# 新竹縣政府工程查核代表照片表

拍攝日期：112.12.15

工程名稱：竹東鎮二重國小周邊道路人行環境改善工程

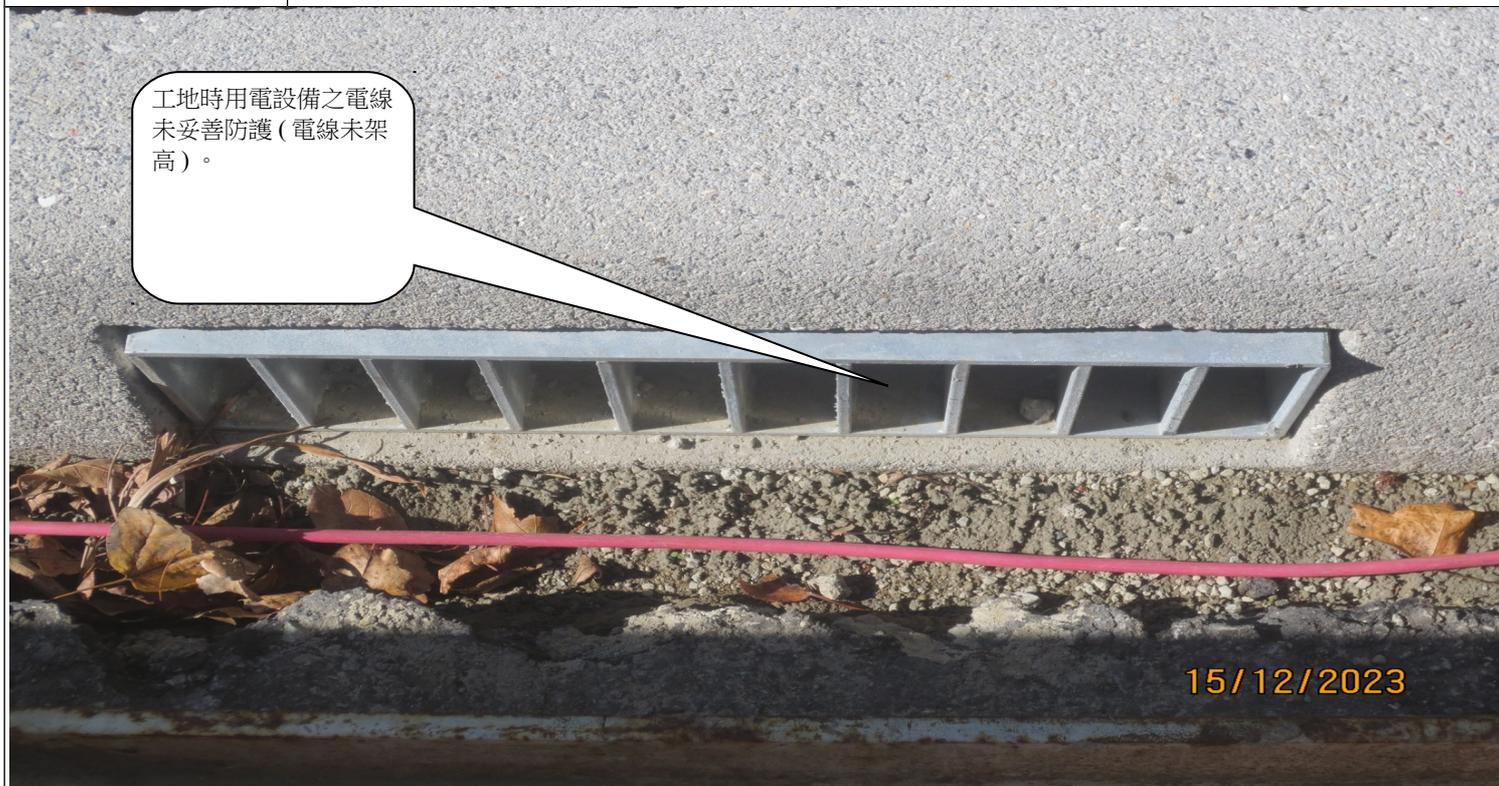
說明

重直格柵進水孔與既有水溝之銜接應以方型洩水槽，更有利於排水及清淤作業。
